TECHNISCHE INFORMATION NR. SI36-028

SERVICE INFORMATION NO. SI36-028

EINBAU EINES ELEKTROSTARTERS MIT ERHÖHTER LEISTUNG FÜR ROTAX[®] MOTOR TYPE 912 UND 914 (SERIE)

INSTALLATION OF AN ELECTRIC STARTER WITH ENHANCED POWER FOR ROTAX® ENGINE TYPE 912 AND 914 (SERIES) SB-912-037 R1 SB-914-023 R1

Bild 1

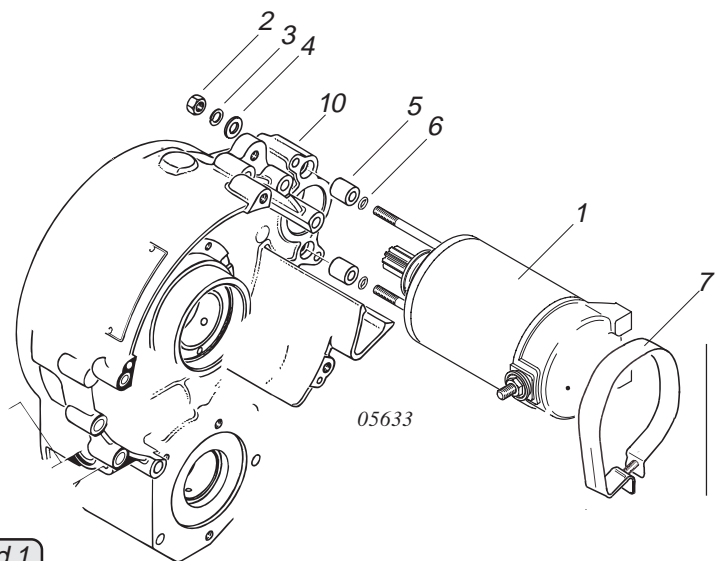
3.1) E-Starter ausbauen:

(siehe dazu Bild 1)

Pluspol am Starter abklemmen. 2 Sk-Muttern M5 (2) mit Federringen (3) und Scheiben (4) an der Hinterseite des Zündergehäuses (10) entfernen. Durch Lösen der Spannschelle 76 (7) kann der Elektrostarter (1) abgenommen werden. Der Elektrostarter wird durch 2 Distanzhülsen (5) und O-Ringe (6) axial in Position gehalten.

◆ **HINWEIS:** Beim Herausziehen des Elektrostarters aus dem Zündergehäuse ist der Lagerflansch mit dem Startergehäuse und Kollektorlager zusammenzuhalten. Andernfalls springen die Kohlebürsten vom Kollektor.

Bild 3

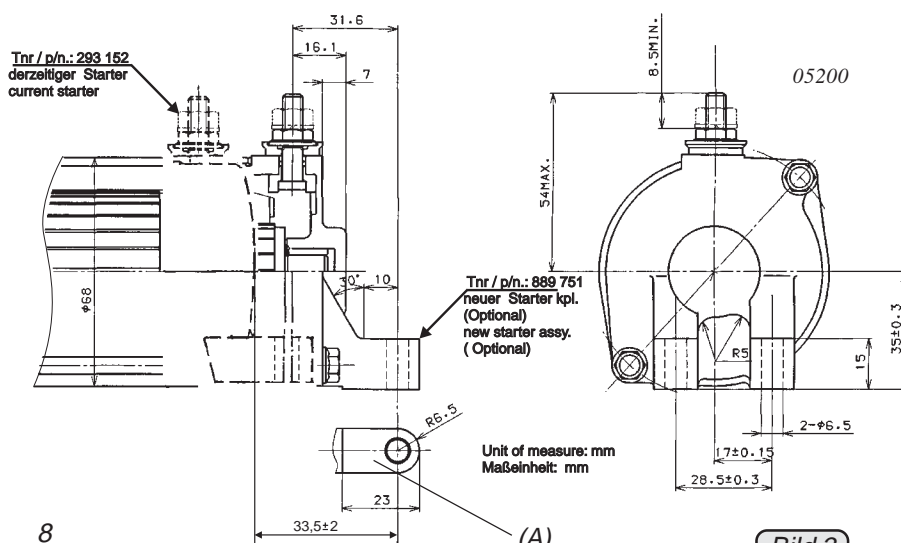
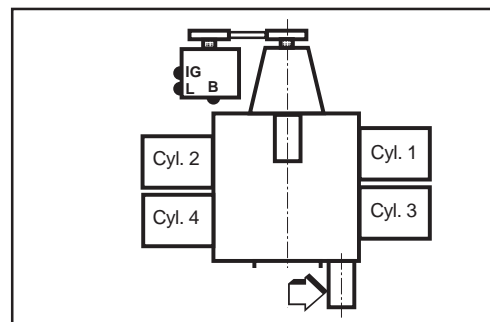
Je nach Abhängigkeit der LFZ-Installation können die Befestigungslaschen (A) am E-Starter um den in Bild 3 beschriebenen Wert gekürzt werden.

Bild 2

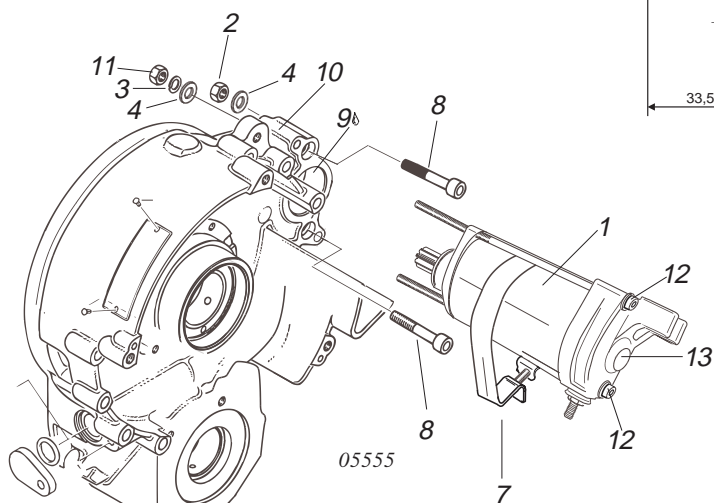
3.2) E-Starter einbauen:

(siehe dazu Bild 2)

Bisher verwendete E-Starterbefestigung am Kurbelgehäuse mit 2 Stk-Innensechskantschrauben M5 x45 (8), Scheibe (4) und Sicherungsmutter M5(2) mit 6 Nm festziehen. Auflagefläche für E-Starter im Zündergehäuse reinigen. Lagerung (9) leicht mit Mehrzweckfett LZ einfetten. Neuen Elektrostarter kpl. (1) in das Zündergehäuse (10) schieben. Elektrostarter mit Scheibe (4) Federing (3) und SK-Mutter M5 (11) gleichmäßig mit 6 Nm festziehen.

■ **ACHTUNG:** Zyl.Schraube M5x180 (12) dient zur „internen“ Befestigung der Starterkomponenten. Im Zuge des Anbaues des Starters darf die Zyl.Schraube M5x180 (12) nicht mehr verdreht werden, da es dadurch zu Positionsänderung des Lagerschildes (13) und in Folge zu einer Fehlfunktion kommen könnte.

Bild 4

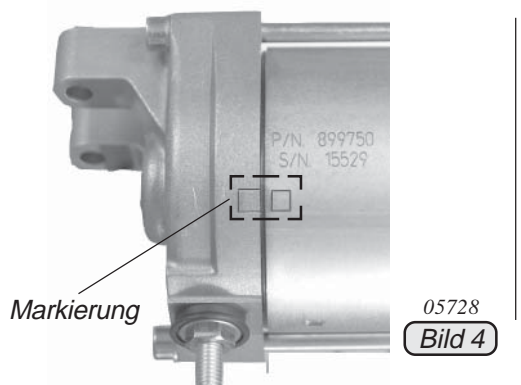
Die Markierung am Kollektorlager und Startergehäuse müssen übereinstimmen.

(siehe dazu Bild 4)

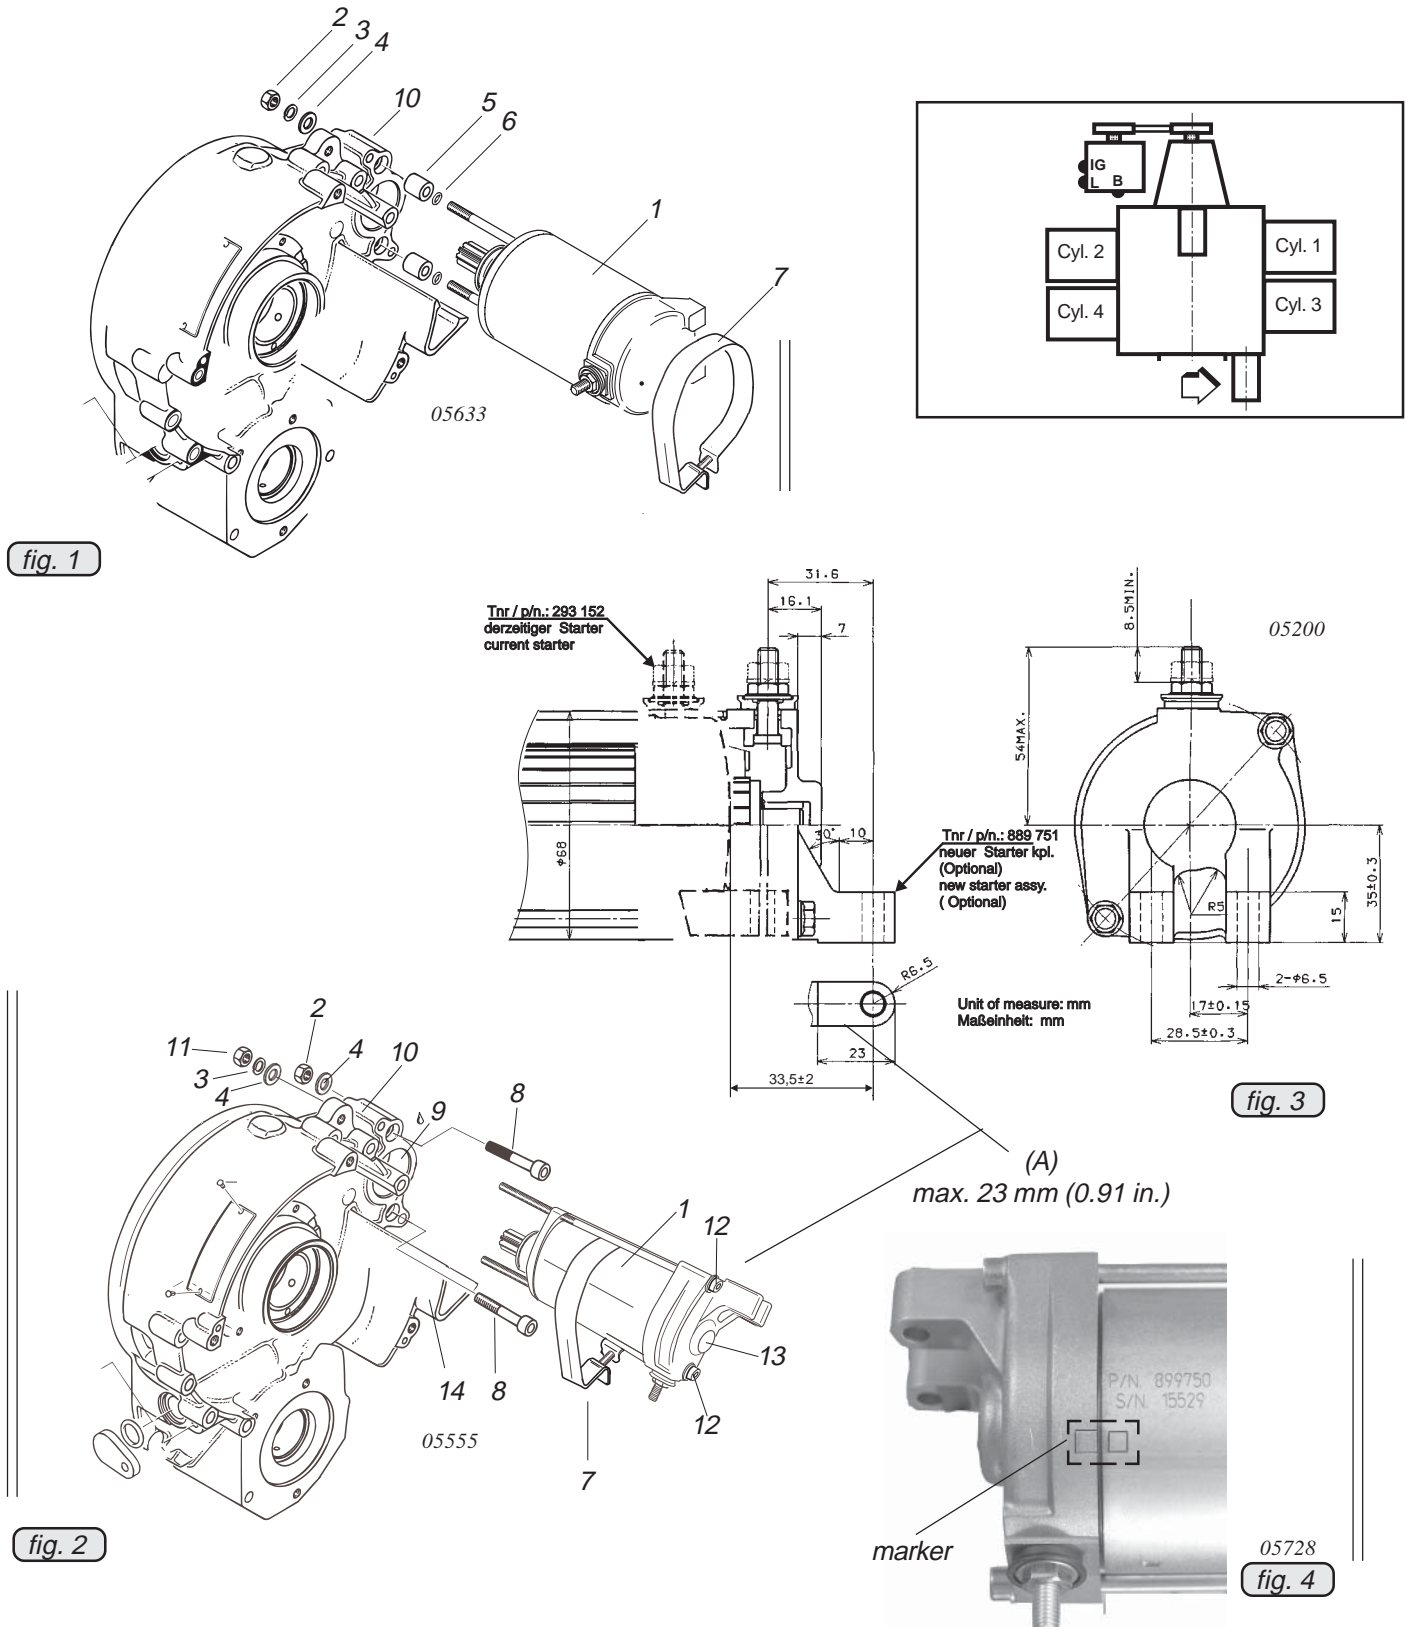
Depending on aircraft installation, lugs (A) on the electric starter may be shortened by up to 23 mm (0.91 in) as shown in figure 3.

Disconnect positive terminal from starter. Remove 2 hex. nuts M5 (2) with lock washers (3) and washers (4) at rear of ignition housing (10). Remove electric starter (1) by loosening securing clamp 76 (7). The electric starter is axially kept in position by 2 spacers (5) and O-rings (6).

Mounting holes for old starter are to be plugged off with 2 Allen screws M5x45 (8), washer (4) and lock nut M5 (2) with 6 Nm (4 in.lb). Clean electric starter mounting surface (9) inside the ignition housing. Slightly lubricate mounting surface (9) with multipurpose grease or engine oil. Slide new electric starter set (1) into ignition housing (10). Tighten electric starter with washer (4), lock washer (3), and hex. nut M5 (11) evenly with 6 Nm (4 in.lb).

■ **CAUTION:** Cyl. screws M5x180 (12) are used for the internal attachment of the starter components. In the course of the mounting of the starter the cyl. screws M5x180 (12) may not be rotated, since it could shift the position of the bearing plate (13) and possibly cause a malfunction of the starter. The markings on the rotor bearing and starter housing must to aligned. (see fig. 4)
